„ЗАКРИВАНЕ И РЕКУЛТИВАЦИЯ НА ОБЩИНСКО ДЕПО ЗА НЕОПАСНИ
ОТПАДЪЦИ, НАХОДЯЩО СЕ В ПИ 119043, МЕСТНОСТ „ДЪЛБОК ДОЛ“ В
ЗЕМЛИЩЕТО НА ГР. БЕЛОСЛАВ, ОБЩ. БЕЛОСЛАВ“

ОТНОСНО: Искане за разяснения по условията на обществена поръчка с предмет:
„Закриване и рекултивация на общинско депо за неопасни отпадъци, находящо се в ПИ 119043, местност „Дълбок дол“ в землището на гр. Белослав, общ. Белослав“

Детайл EO-1.0-100/200 - коритообразни ст.бет. елементи 40/40/40*8см:

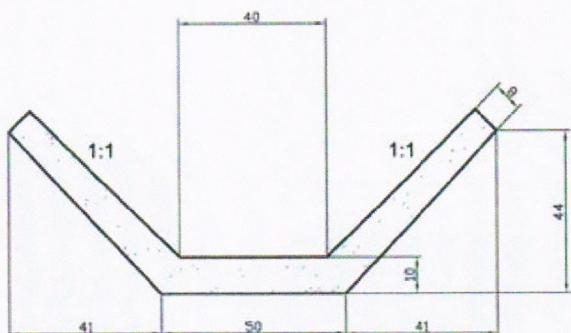
Въпрос № 7: В Количествената сметка „част Техническа рекултивация“ - Охранителни канавки има позиция: 3.2. „Доставка и полагане на готови коритообразни ст.бет. елементи 6/40/40*8см/1м“, присъства в чертеж на детайл 2, водосток 2 като 60/40/40*8/1. Кой е верният размер и в каква мерна единица? Ако приемем за правилно 6/40/40*8см/1м, това 6 метри или сантиметри са? Същият елемент няма напречен разрез и армировъчен план. Може ли да ни бъде предоставен такъв?

Отговор 7: В Количествената сметка „част Техническа рекултивация“ - Охранителни канавки има позиция: 3.2. „Доставка и полагане на готови коритообразни ст.бет. елементи 6/40/40*8см/1м“ е допусната печатна грешка. Да се чете „Доставка и полагане на готови коритообразни ст.бет. елементи 60/40/40*8см/1м“.

Да се използват елементи за облицовка на пътни окопи от типа EO-1.0-100/200, EO-1.5-100/200. Готовите стоманобетонни елементи за облицовка на пътни окопи да се изпълняват от бетон с клас по якост на натиск C 20/25, съгласно БДС EN 206-1/НА и клас по мразоустойчивост Bm75 съгласно БДС EN 206-1/NA, като за свързващо вещество трябва да се използва портландцемент с марка не по-ниска от 32,5, съгласно БДС EN 197-1. Армировката на елементите се изпълнява от електрозаварени мрежи съгласно БДС EN 10080.

Детайл на отводнителен улей по откос 40/50 см:

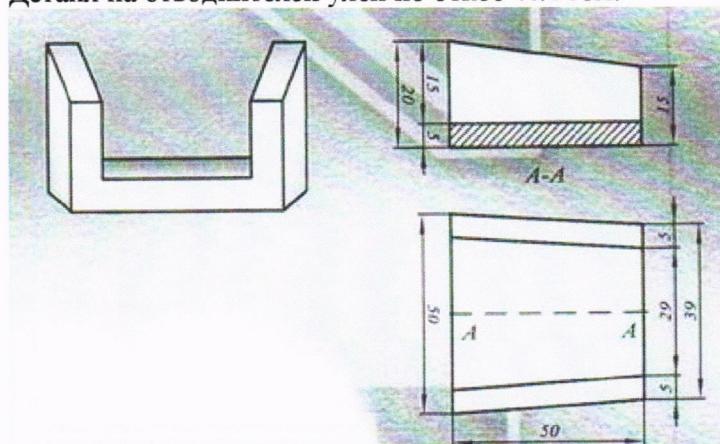
Въпрос № 8: „В Количествената сметка „част Техническа рекултивация“ - Охранителни канавки има позиция: 3.4. „Доставка и полагане на готови коритообразни ст.бет. елементи каскадни/1м“. Моля да ни посочите детайл на този елемент.“

Отговор 8: Под каскадни елементи се има предвид отводнителни улеи по откоси 40/50 см, отговарящи на изискванията на БДС 11483.
